הועדה המקומית לתכנון ובנייה - בת-ים

**פרוטוקול החלטות ישיבת ועדת משנה**  
**ישיבה מס' 20250004 ביום שני תאריך 31/03/25 ב' ניסן תשפ"ה בשעה 17:00**

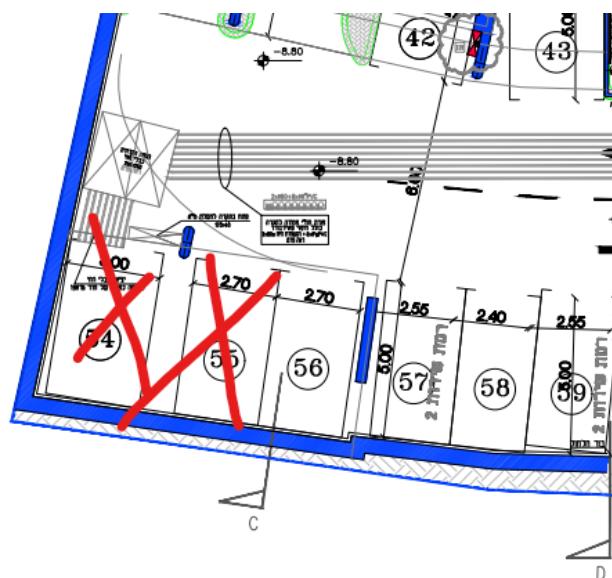
א. התוכנית הוצגה באופן שגוי, ללא סימון ממ"דים נוספים כאשר קירות של ממ"דים חייבים לרדת ולהיות מסומנים בקומות החיכוון. הקירות אלה סומנו בקווים מקוווקווים. קירות אלו מבטלות 2 חניות נכדים למרתף קומת גליה – ועוד 2 חניות וגילות במרתף 1-.

חסרות 14 חניות ועוד 3 חניות נכדים. עבור 3 חניות נכדים לא ניתן לקבל פטור!  
מקום ממ"ד. קיים חסר 16 חניות ו3 חניות נכדים לפי חישוב זהה לחישוב בהיתר בנייה.

עפ"י היתר הבכיה ונספח התכוונה שאושר חניות מס' 54-55 קיים עמוד במידות לחניות אר בתכנית השינויים העמוד מתוכנן במרקם מחניות אילו דבר הגורם לא יכולת תמרון ועל כן לא ניתן לאשר חניות אילו.

חניה 7 ו-42 - המפריעות לסיבוב יש לבטלן.  
לא הוגג כל החניות לאופנים ואופנים באופן ברוחו.  
תוכנית זו מציגה תוספת יח"ד ללא תוספת חניה + פגעה בתכנון חניה המאושר, הקטנת במות החניות המאושרת בהיתר  
(ביטול 2 חניות רילוח) וביטול 2 חניות נכדים המאושרת.  
באזרז הידעו במצוקת חניה קשה אין הצדקה לאשר תוספת זו
